PARECER ÚNICO DE INTERVENÇÃO AMBIENTAL

Processo 09020000191/20 –
Samarco Mineração S.A.
Descaracterização das Barragens de
Germano e Cava de Germano
Mina Casa de Germano – Mariana/MG.

Trata-se de requerimento de intervenção com supressão de vegetação nativa para descaracterização das estruturas da Barragem de Germano e Cava de Germano, incluindo também os Diques de Sela e Tulipa e Dique de Selinha. Todas as estruturas estão localizadas na Mina de Germano, em Mariana/ MG. O processo foi instruído por PUP e com os devidos documentos requisitados. O EIA foi dispensado nos termos do Relatório Técnico SUPPRI nº 34/2020 (Ofício SUPPRI.SURAM.SEMAD.SISEMA N.177/2020). Por se encontrar na zona de amortecimento de duas unidades de conservação de proteção integral, foi dada ciência do empreendimento aos seus órgãos gestores nos termos da Resolução CONAMA nº 428 de 17 de dezembro de 2010 e do Decreto Estadual 47.941 de 07 de maio de 2020. Para o Parque Nacional Serra do Gandarela, foi emitido o Ofício SEMAD/SUPPRI/DAT nº. 6/2021. Para a Floresta Estadual do Uamií, foi emitido o Memorando SEI nº03, encaminhado ao Instituto Estadual de Florestas por meio do processo SEI 1370.01.0002725/2021-27

Figura 4: Cavidades objeto de definição de área de influência

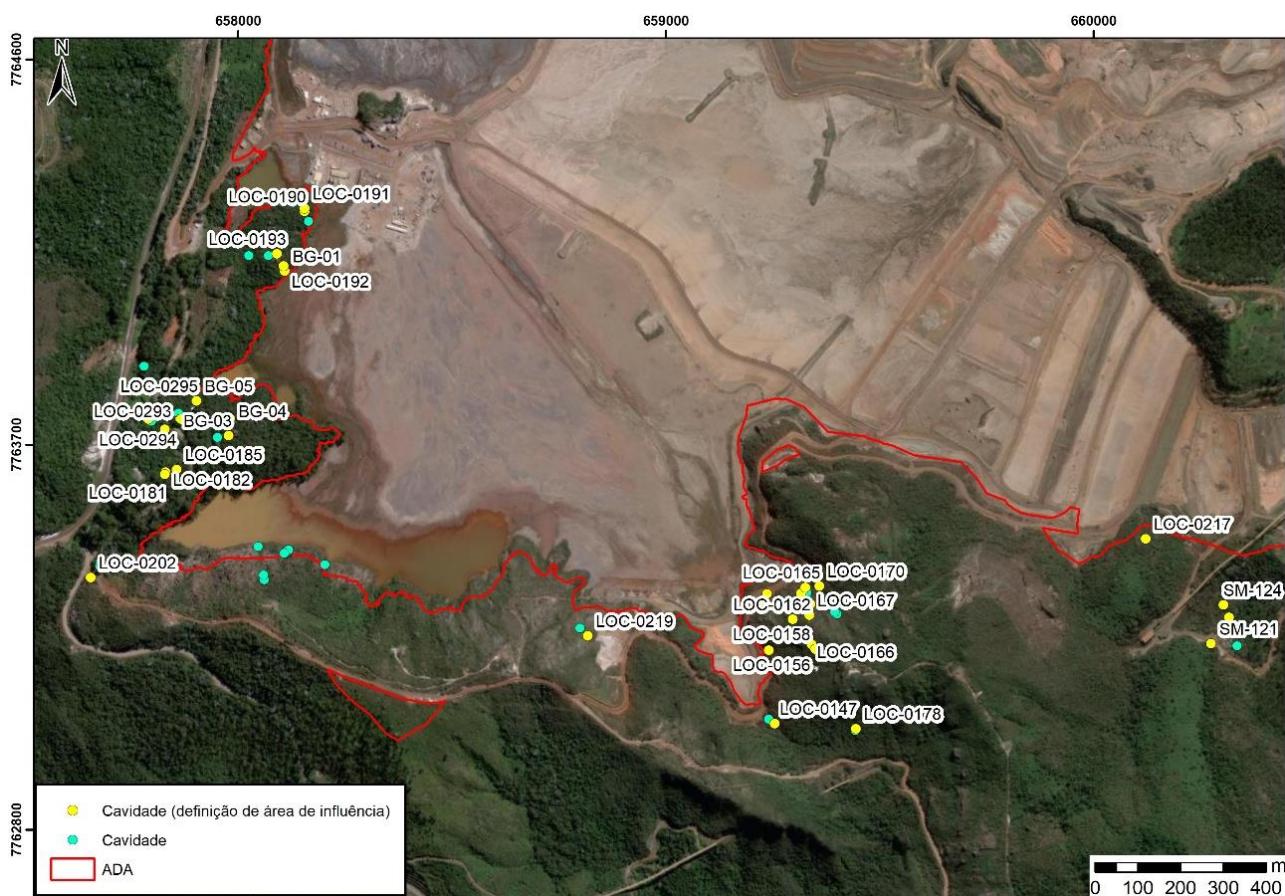
Entretanto, a metodologia apresentada não esclarece como foi feita a estimativa do comprimento do raio da copa das árvores/arbustos presentes sobre e no entorno das cavidades. Também houve conflito sobre determinação desta área destinada ao sistema radicular, em dado momento foi apontado que teve início na entrada, noutro indica que foi estabelecido a partir da planimetria das cavidades.

Figura 5: Intervenções no entorno de 250 metros das cavidades objeto deste licenciamento

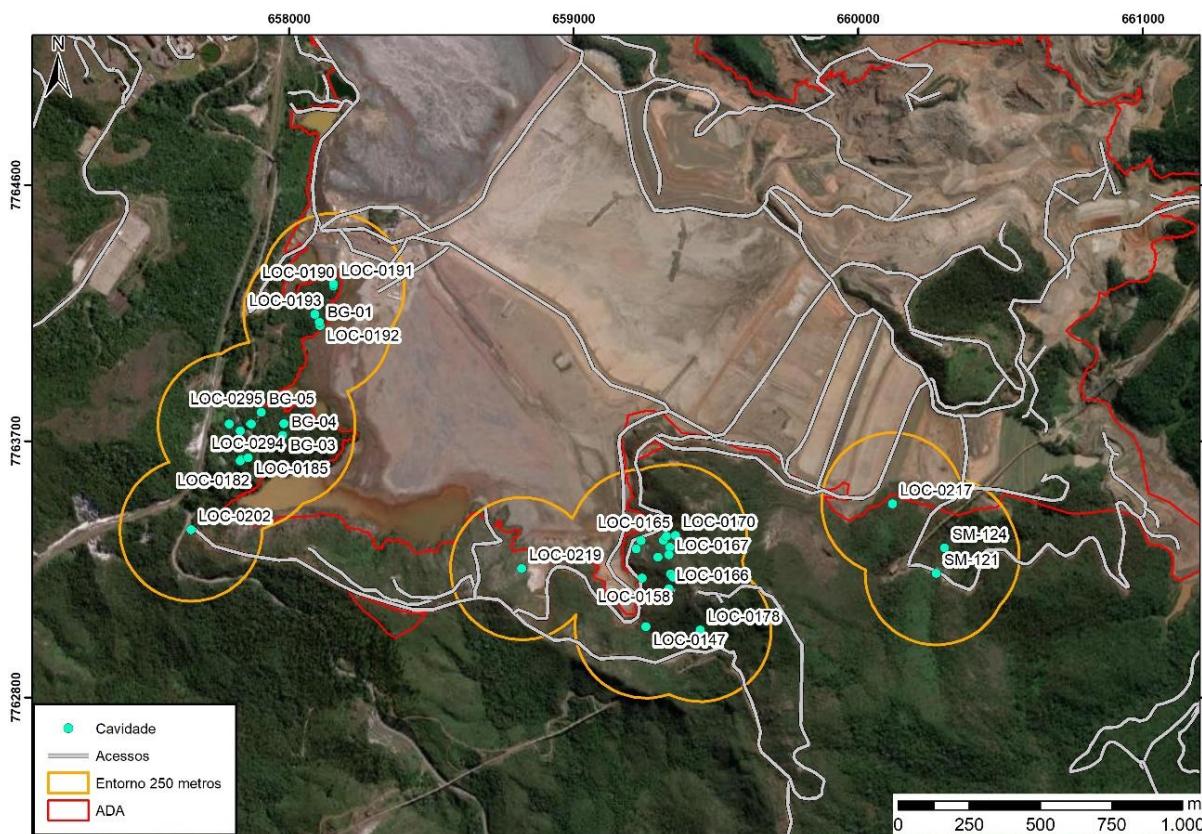
Destaca-se que atualmente o entorno de 250 metros das cavidades apresenta intervenções antrópicas, decorrentes da implementação do complexo mineral da Samarco S/A e também da rodovia MG-129, conforme exposto na imagem a seguir. Algumas cavidades, a exemplo da LOC-

0219, LOC-0147, SM-125A, SM-125B e SM-124, apresentam acessos a montante e, consequentemente, fragmentação de suas áreas de contribuição hídrica, estando estas reduzidas ao limite dos acessos existentes.

Figura 6. Grupos de áreas de influência estabelecidas neste parecer. **Alto à esquerda:** Estacionamento de Germano; **alto à direita:** Acesso Pé de Germano I, II, Pico Germano I e II; **abaixo à esquerda:** Bifurcação acesso Santarém; **abaixo à direita:** Confluência Rodovia-Acesso Santarém.

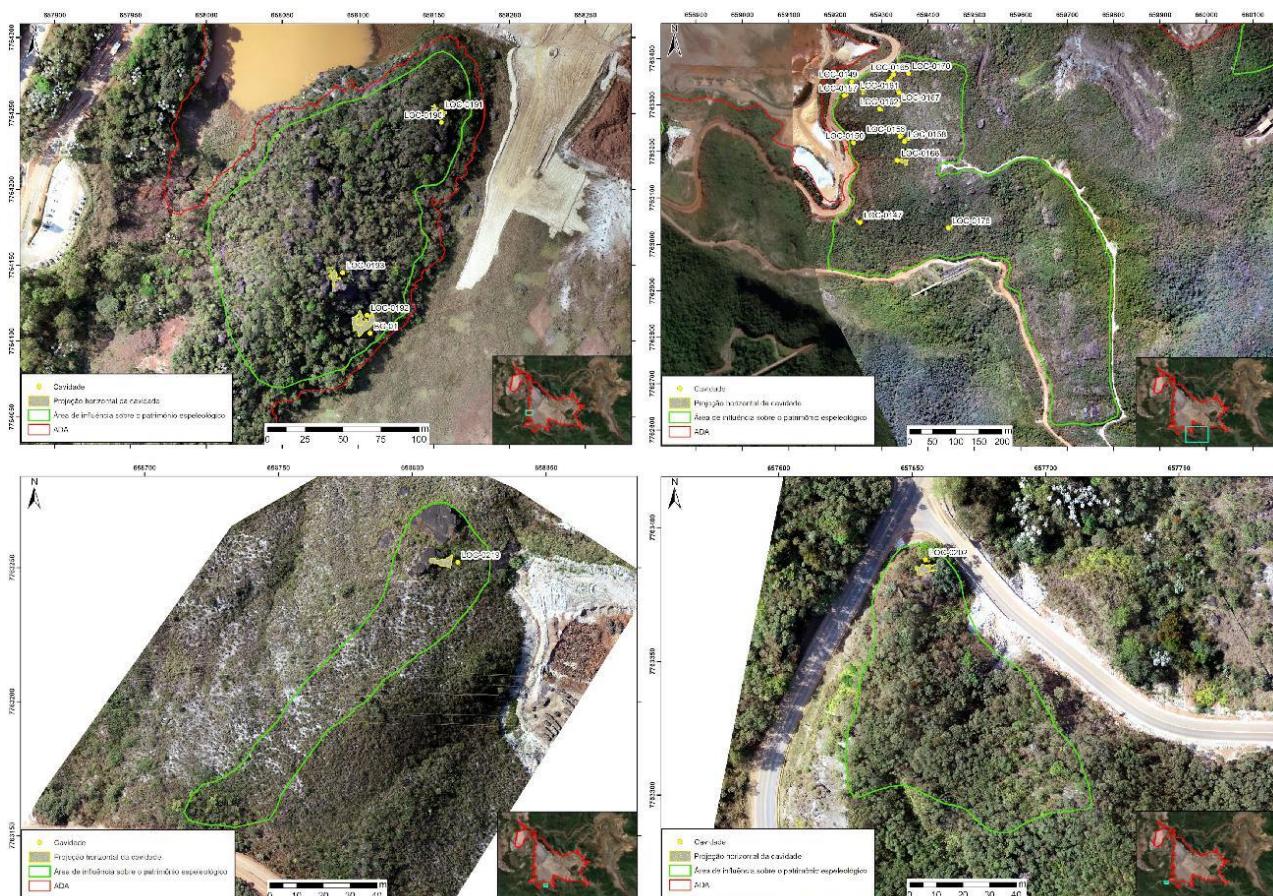
Como a proposta final de delimitação das áreas de influência resultou em fusão de áreas limítrofes ou justapostas, esta superintendência entende ser viável a união destes conjuntos de cavidades, resultando em uma única delimitação para os casos onde ocorre intercessão entre os perímetros propostos. Foram unidos os agrupamentos Acesso Pé de Germano I, Acesso Pé de Germano II, Pico Germano I e Pico Germano II, e o outro conjunto agrupado foi Rodovia MG-129 I e Rodovia MG-129 II. Com isso, a definição final da área de influência das cavidades está representada na imagem abaixo (figura 6).

A união dos grupos Acesso Pé de Germano I, Acesso Pé de Germano II, Pico Germano I e Pico Germano II ocorreu com o intuito de garantir um contínuo de mata entre as cavernas, para assim assegurar uma extensão que possa ofertar suporte às populações de morcegos existentes nas cavidades. O grupo Pico Germano II possui cavidades que não estão inclusas na amostra do presente parecer, porém está inserida no remanescente vegetal que também inclui os demais grupos que foram reunidos, como fora exposto anteriormente e, assim, fica estabelecida uma área de influência única calcada na possível manutenção do nicho trófico necessário aos morcegos.

Figura 7. Grupos de áreas de influência estabelecidas neste parecer. **Alto à esquerda**: Rodovia MG-129 I e II; **alto à direita**: Linha Férrea; **abaixo à esquerda**: Dique Principal Germano; **abaixo à direita**: TCLD Vale.

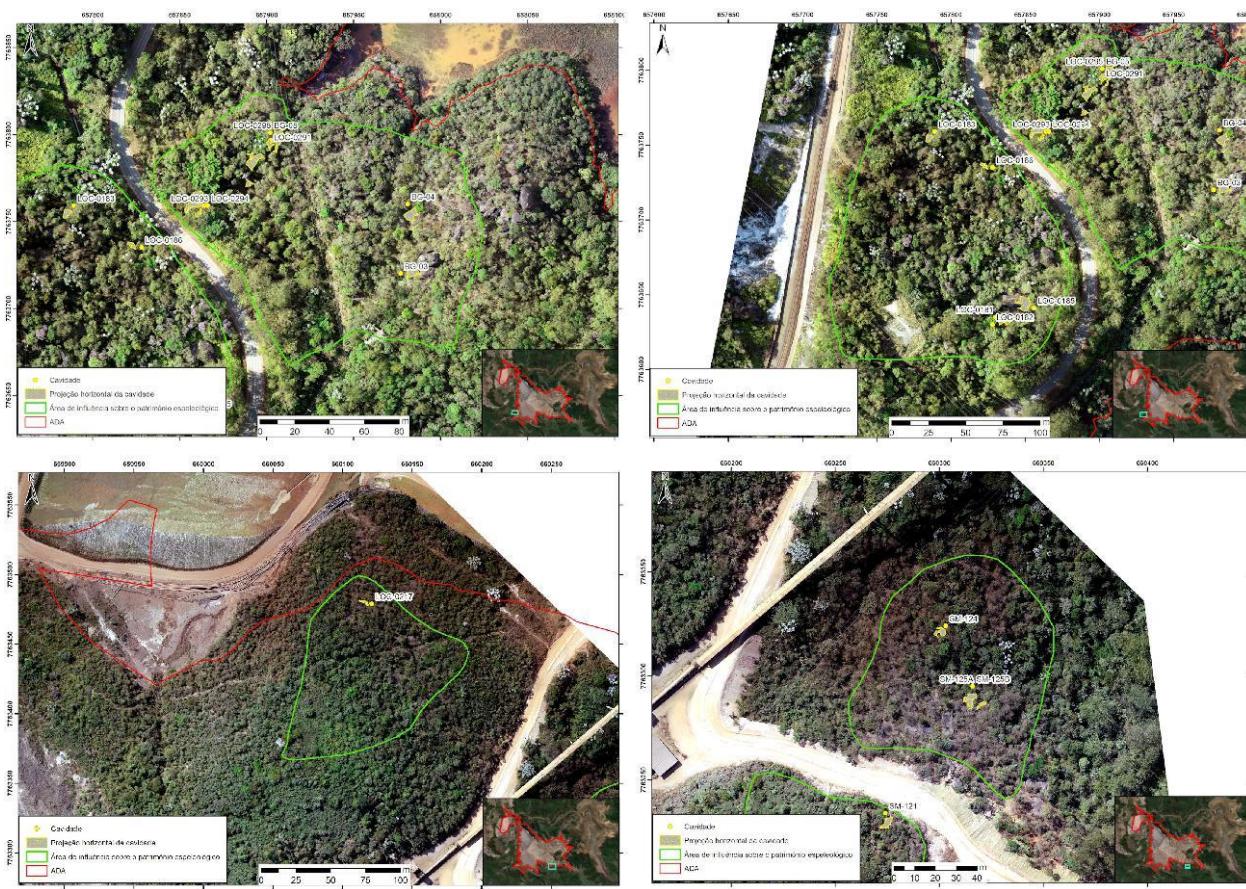
Alterações pontuais na proposta de áreas de influência de cavidades apresentada foram feitas por esta equipe de espeleologia. Manteve-se como embasamento para definição da área de influência das cavidades a delimitação de suas bacias de contribuição e, adicionalmente, entornos com ocorrência de fragmentos florestais.
